DODATOK Č. 3

k zmluve o dielo č. POO-SNN-STA-0001 na predmet projektu
„Dostavba a rekonštrukcia lôžkovej časti NsP Spišská Nová Ves, a.s.“
(„Dodatok č. 3“)

ZMENOVÝ LIST	
Číslo zmenového konania:	10A/2024
Dátum zahájenia konania:	9/12/2024

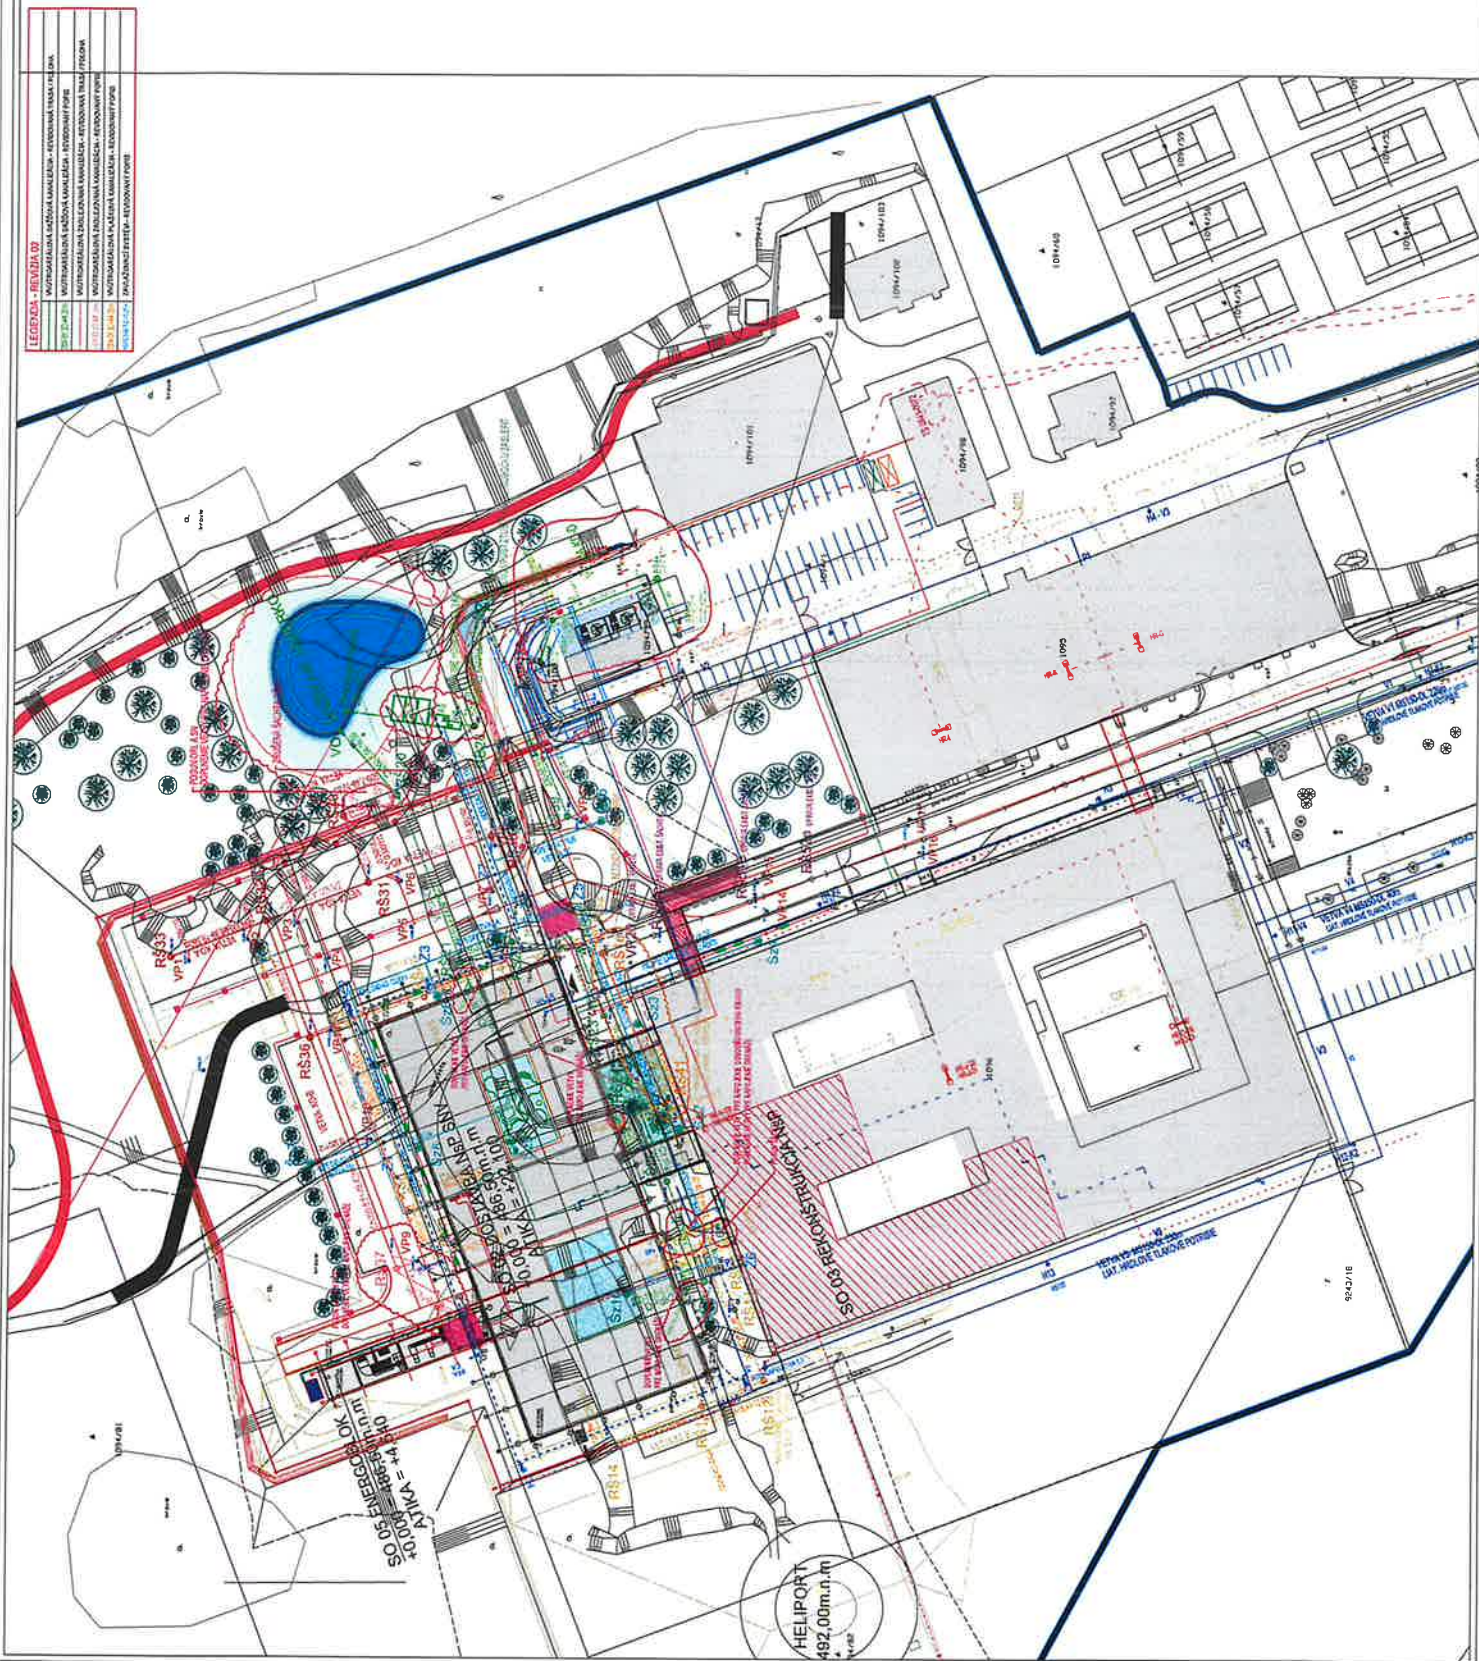
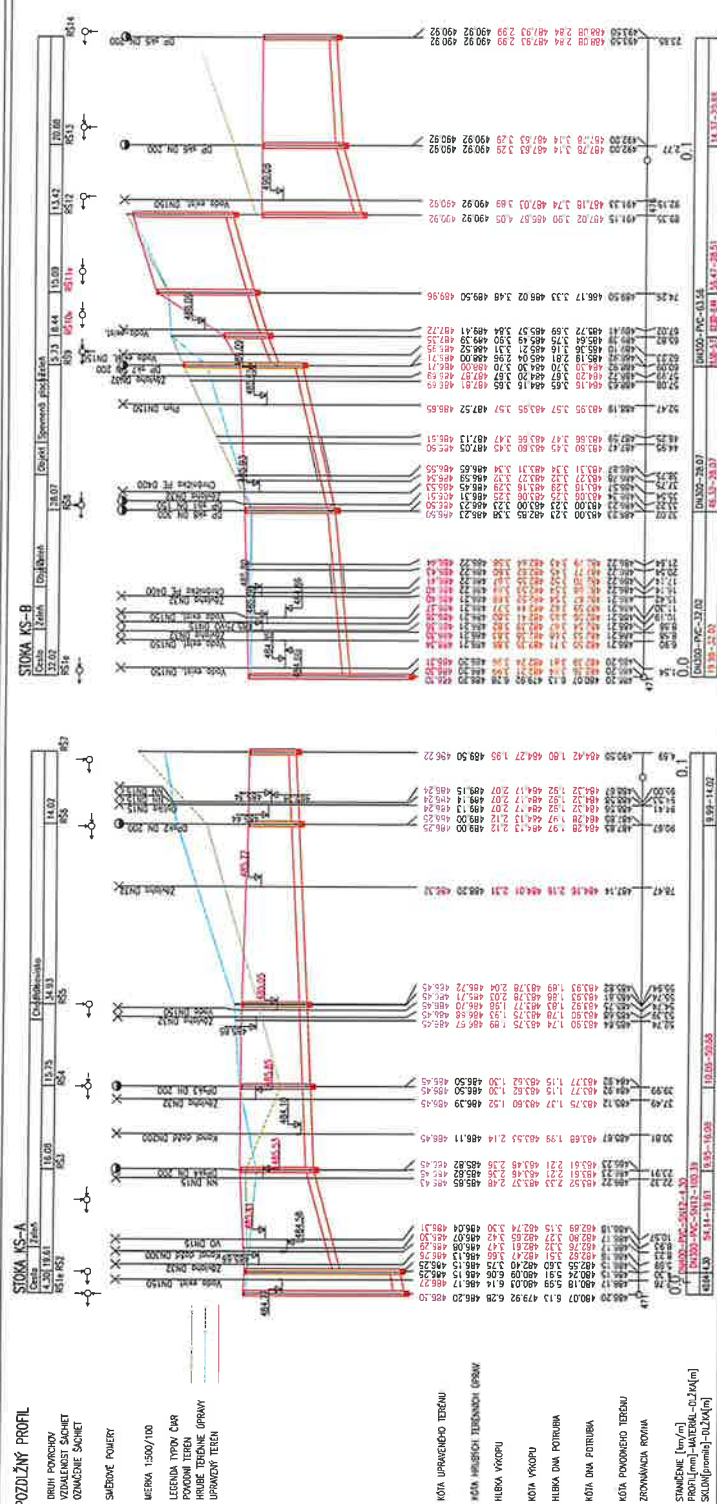
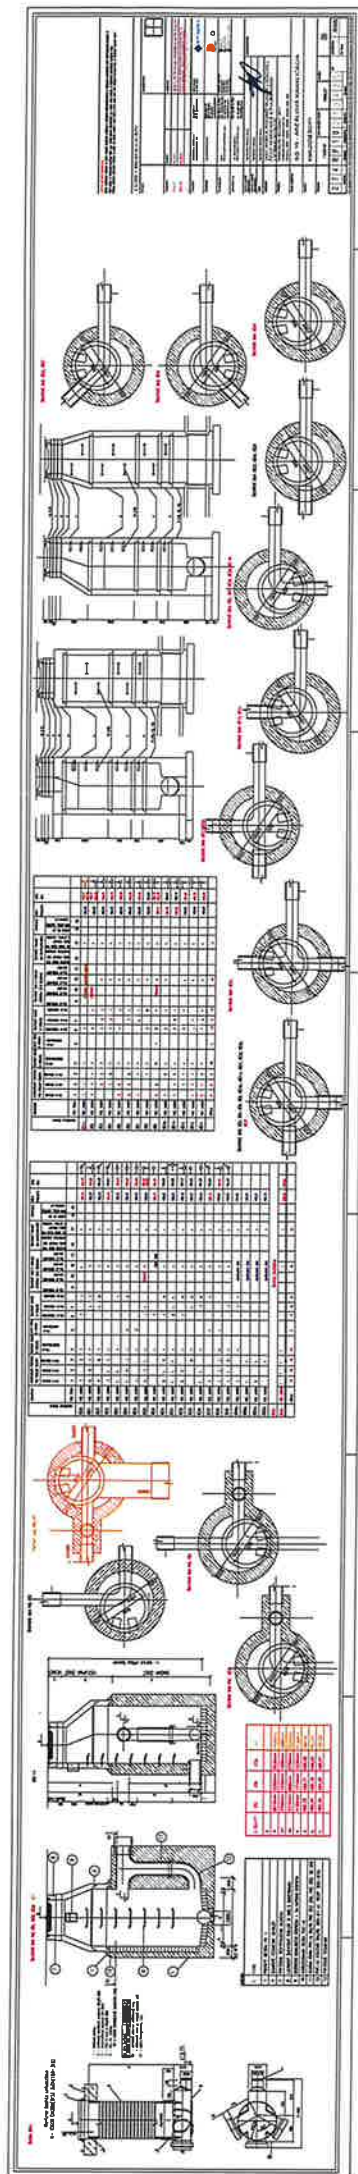
- Čiastočná výmena podložia pri spätných násypoch, ktorá bude v mieste podmäčaná podložia realizovaná spätným zásypom v kombinácii pôvodnej výkopovej zeminy triedy G5 a R6 z HTU a štrku fr.32-64mm v pomere 2:1 po vrstvách max. 300mm. Čiastočná výmena podložia v predmetnej skladbe bude realizovaná v rozsahu pod obrysom komunikácie a spevnených plôch a obrysom základovej dosky „malého“ spojovacieho krčka.

Navrhované stavebné úpravy boli v čase spracovania PD nepredvídateľné a ich realizácia je nevyhnutná na riadne ukončenie diela.

Stavebný objekt	SO 03 REKONŠTRUKCIA LÔŽKOVEJ ČASTI NsP
Prevádzkový súbor	
Časť:	E.1 ARCHITEKTÚRA
Predmet zmeny:	REVÍZIA výkresov ASR (SO 03)
Počet strán	2
Zmenu vydal:	DGA – Ing. Mgr. art. Radovan Gonos, Ing. Martin Kušnírik
Profesia:	ASR
Dátum:	15.04.2025

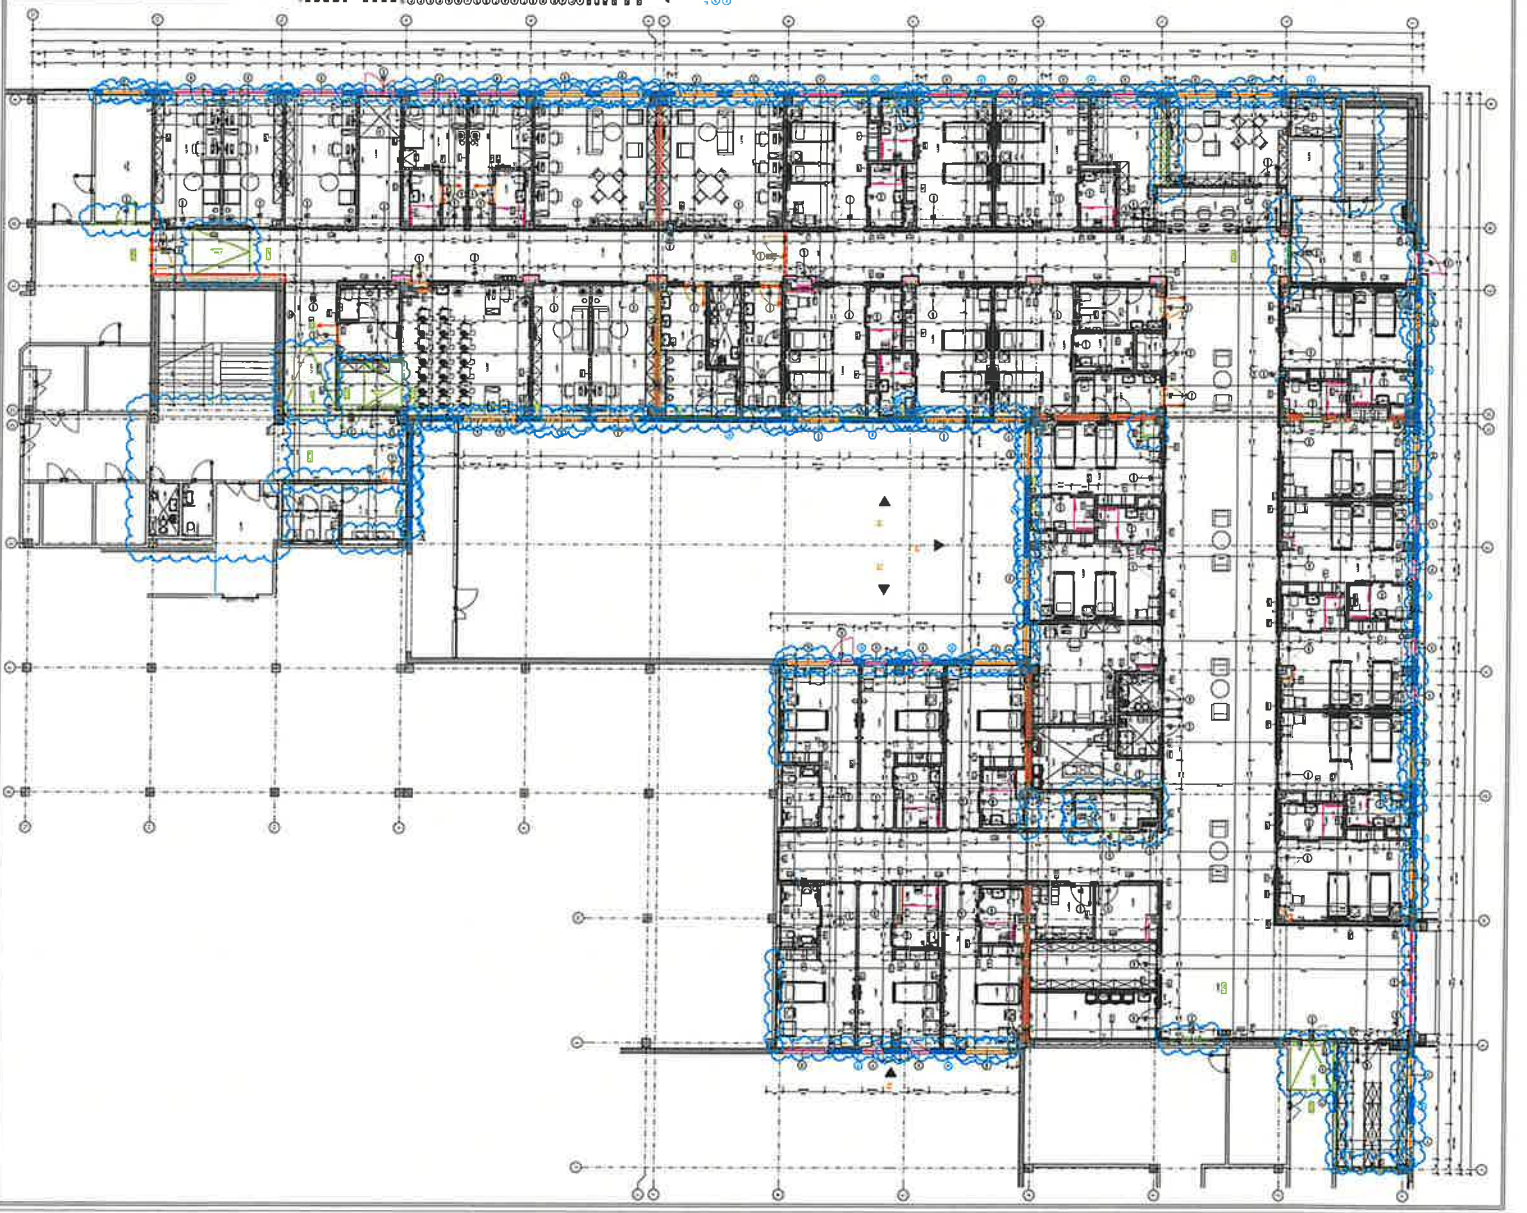
Popis zmeny:**REVÍZIA výkresov ASR (SO 03)**

Predmetom pokynu je vydanie uceleného balíka revidovaných výkresov profesie ASR pre objekt SO 03, v ktorých sú zapracované nasledovné úpravy:
